SERVICE-INFO

Interval zamjene reparaturnog seta 535 0186 10

Proizvođač vozila:	Volkswagen
Modeli:	Phaeton, Touareg, Multivan T5, Transporter T5
Motor:	2.5 TDI, 5.0 TDI
OE Br.:	Remenica praznog hoda alternatora (1) 070 903 201 E Elastična spojna obujmica (2) 070 903 327 C (promijenjeno) 070 903 327 D (aktuelno)
Kat. Br.	Remenica praznog hoda alternatora (1) 535 0118 10 Elastična spojna obujmica (2) 535 0185 10* Reparaturni set (3) 535 0186 10

Slika 1: Remenica slobodnog hoda alternatora s fleksibilnom spojnom čahurom i pogonom s čeonim zupčanicima

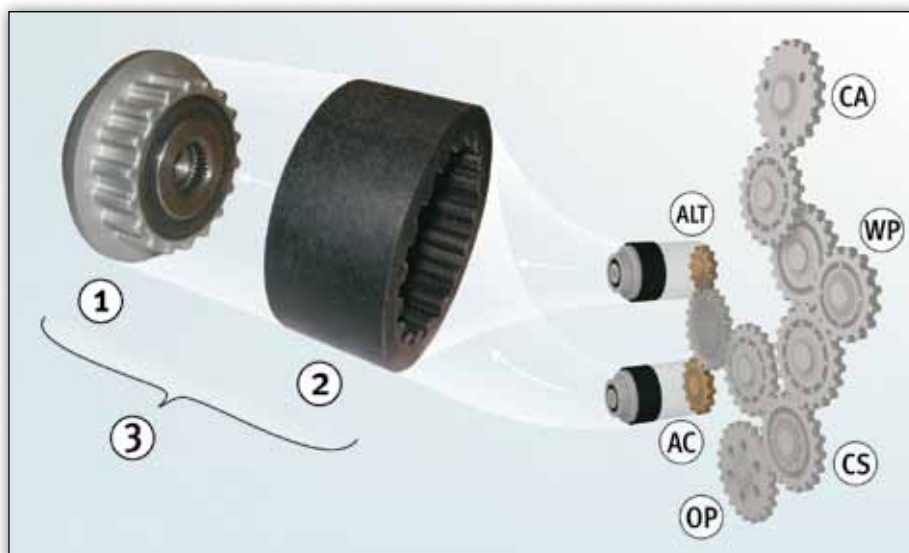
Proizvođač vozila u svojim uputama za održavanje remenice slobodnog hoda alternatora 535 0118 10 (**1 - slika 1**) i spojne čahure 535 0185 10* (**2 - slika 1**) navodi vremenski interval zamjene koji je ovisan o tome da li je vozilo opremljeno sa diesel filterom krutih čestica. Interval zamjene kod vozila bez diesel filtera krutih čestica je 150 000 kilometara, a kod vozila s diesel filterom krutih čestica 180 000 kilometara.

Prema uputama proizvođača vozila, kod zamjene fleksibilne spojne čahure neophodno je zamijeniti i remenicu slobodnog hoda alternatora!

Alternator smije biti skinut i ponovo ugrađen samo zajedno sa svojim nosačem za ugradnju! Razdvajanje ovih dviju komponenti dovodi do nepodešenosti alternatora sa već podešenom remenicom slobodnog hoda alternatora na pogon s čeonim zupčanicima.
